Stadsdeelraad stadsdeel Centrum
Sector Bouwen en Wonen
Afdeling Ruimtelijk beleid
t.a.v. dhr. N. Karsijns
Postbus 202
1000 AE AMSTERDAM

Vereniging de Nieuwe Vaart.
p/a Oostenburgergracht 26
1018 NA Amsterdam
E-mail info@denieuwevaart.org
Website www.denieuwevaart.org

Brief 4: Zienswijze Ontwerpbestemmingsplan Water: zichtlijnen,
Vervanging, Brugzichtlijnen, alternatieve ligplaatsen,

Amsterdam, 24 januari 2012

Overzicht locaties (GPS) waar onderstaande foto's zijn gemaakt

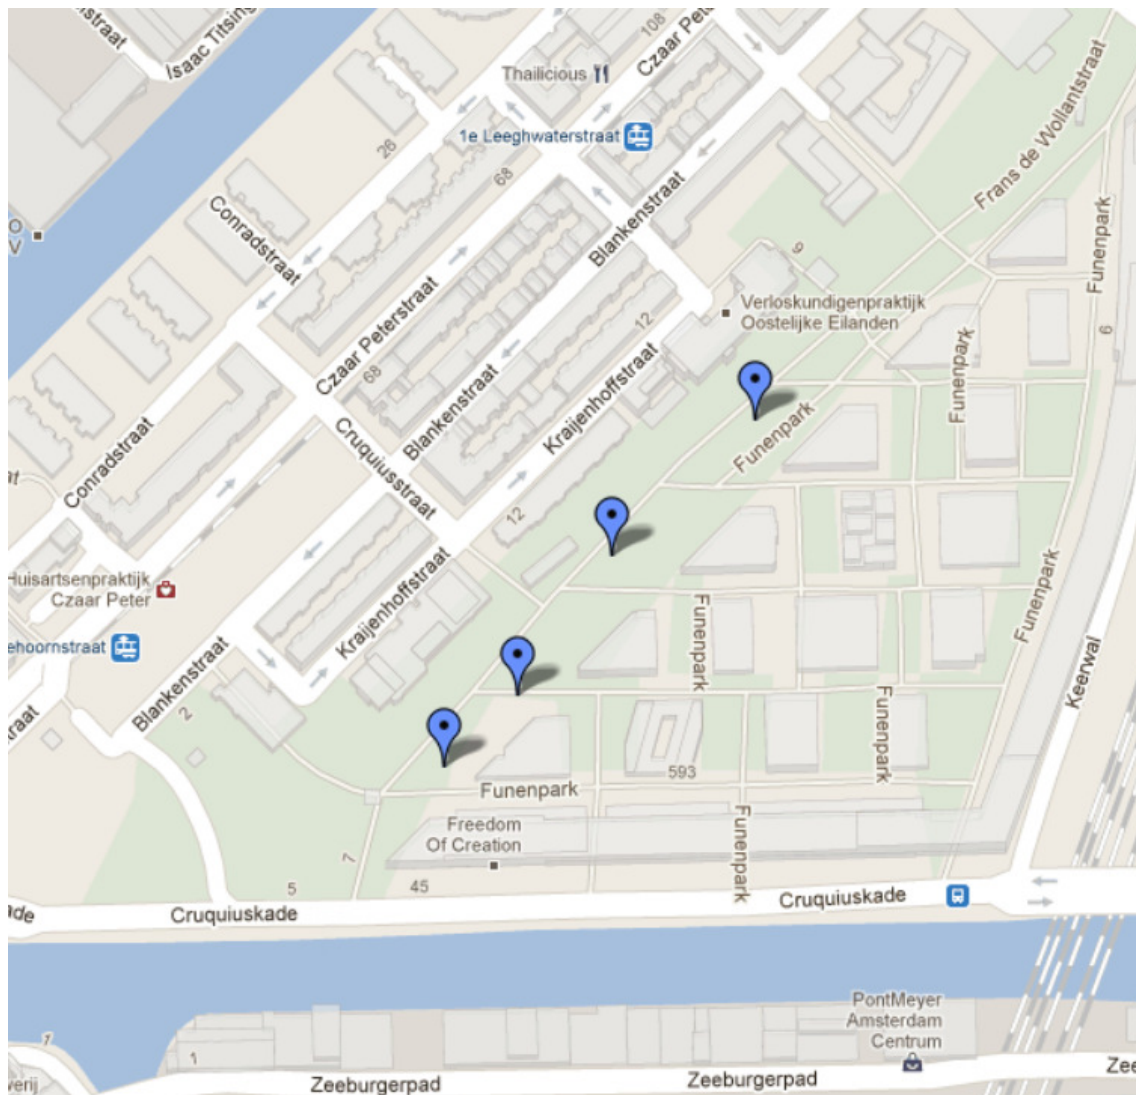
Zienswijze 1: de zichtlijn Funen en de daaraan gekoppelde bestemmingsaanduiding 'Dubbelbestemming Water – Landschap' uit het Bestemmingsplan Water te schrappen.

Wij verwijzen naar de als bijlagen opgenomen ter plaatse gemaakte foto's.

Bijlagen: Voor alle duidelijkheid hebben we ter plaatse van de zichtlijn Funen foto's gemaakt, zie kaartje, foto's en onderschriften in de bijlage.
